Projet éolien d'Ambernac

*Commune d'Ambernac
Département de la Charente (16)*

REPONSE AUX RELEVES DES INSUFFISANCES

Jun 2022

Figure 2 : Evolution de l'accès à E1

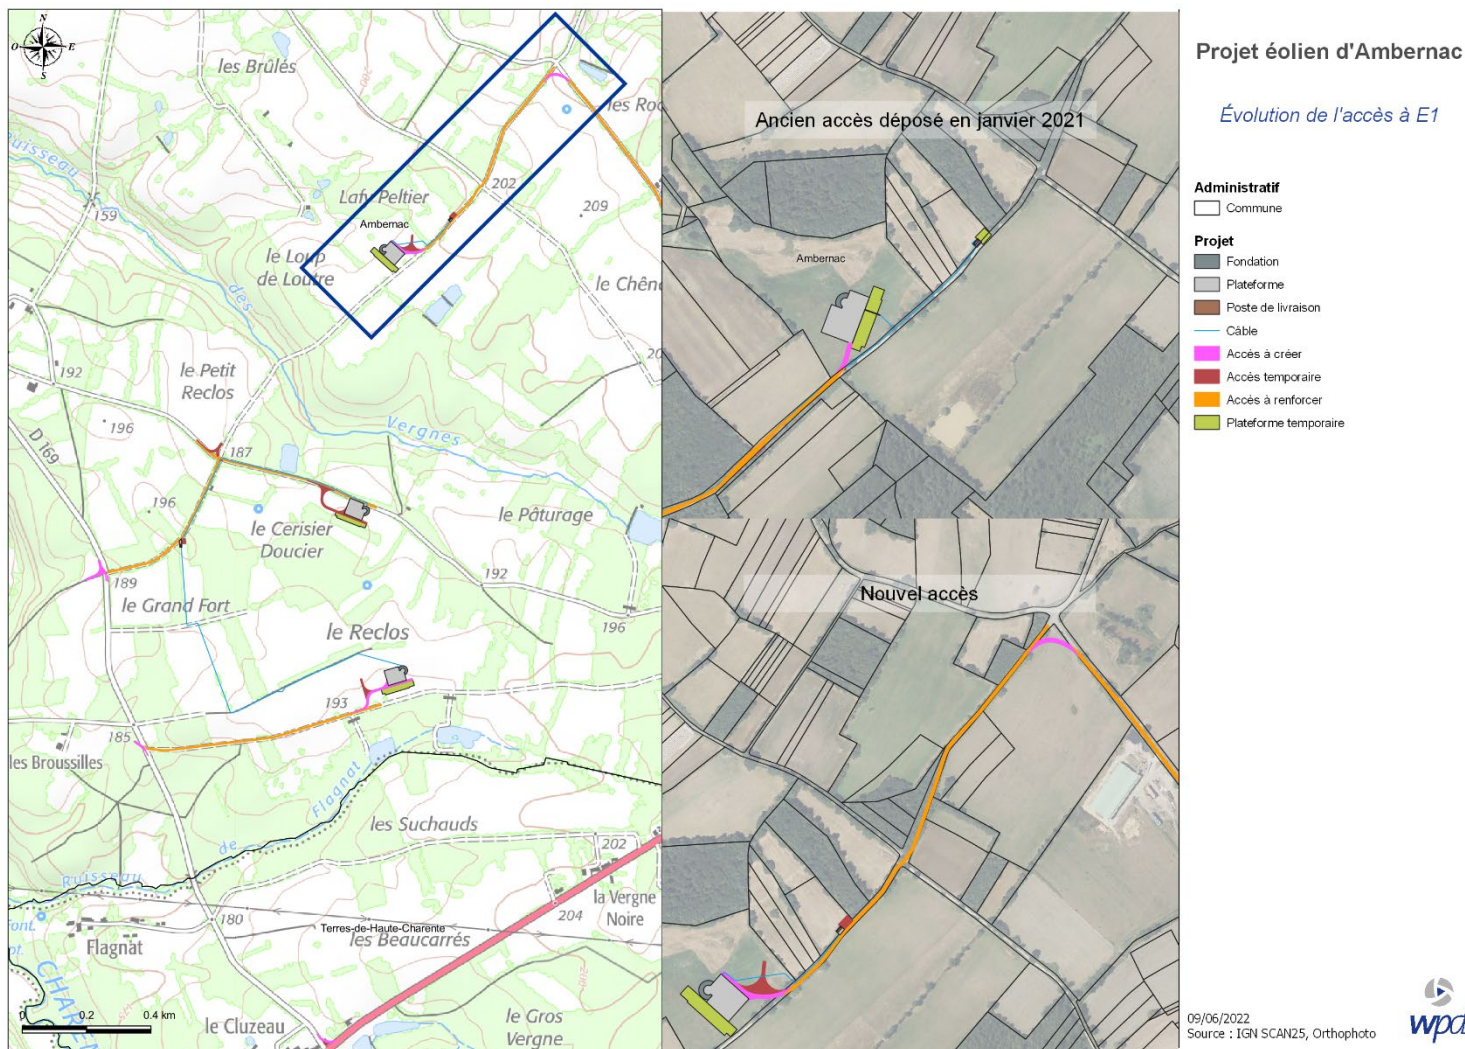
L'accès à l'éolienne E1 partant initialement du même chemin d'accès que celui allant à E2, puis passant par le ruisseau des Vergnes (donc accès à E1 par le sud-ouest) a été modifié en arrivant par l'est du site.

Cette modification permet notamment d'éviter totalement le ruisseau des Vergnes tout en privilégiant l'utilisation d'une majorité de routes et de pistes déjà existantes.

La création d'un virage sur la parcelle F1 est nécessaire pour accéder jusqu'à l'éolienne E1. L'attestation foncière ainsi que le courrier de démantèlement associés à cette parcelle sont disponibles respectivement en pages 32 et 96 du volet « Dossier de demande d'autorisation environnementale (DDAE) ».
